ÖSTERREICHISCHER AERO-CLUB

Sicherheitsmitteilung 020402

Herstellerbulletin: MMS Tandemsystem 740-2 Version E & E1 (militärisch)

Betrifft: MMS 740-2 Version E & E1 (Öffnung mit Pilot Chute)

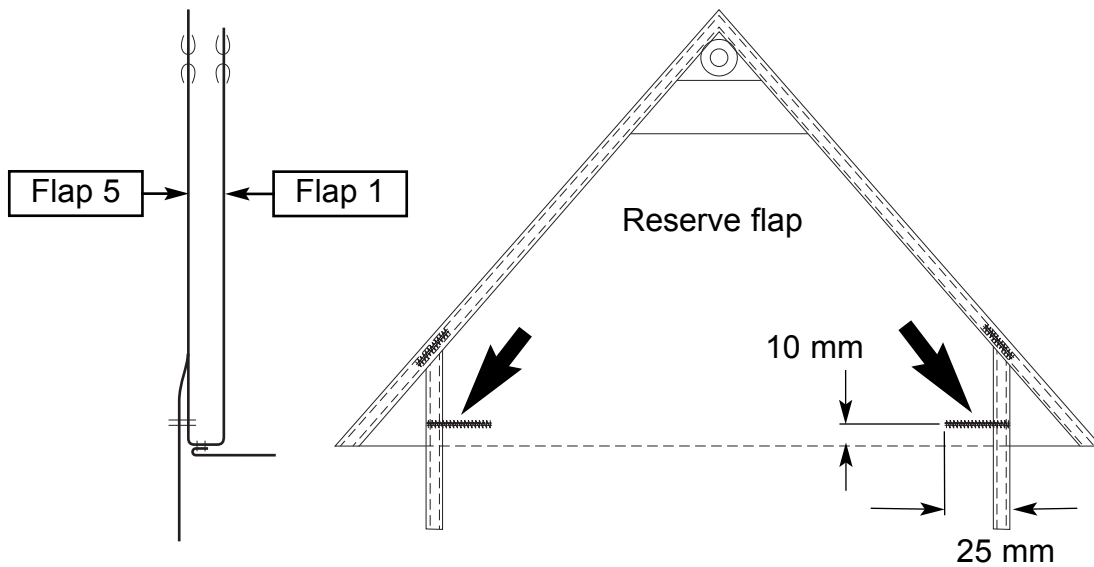
Problem: Bei der Verwendung von Hilfschirm mit Feder (Type Quick2) für die Öffnung vom Hauptschirm beschädigt die mittlere Klappe sowohl die Basis der Feder sowie das Bridle. (Brandstellen). Die Hauptkappe öffnet allerdings normal.

Maßnahmen: Modifizieren gemäß beigefügter Zeichnung (TB 740-2 1/2002) mit E-Zwirn auf der mittleren Klappe.

Make a stitching as like drawing upper.

Sewing machine: Bartack 42 pts / One needle / ZIG ZAG 3 points.
Thread: Polyamide 30/3 or size "E" nylon thread
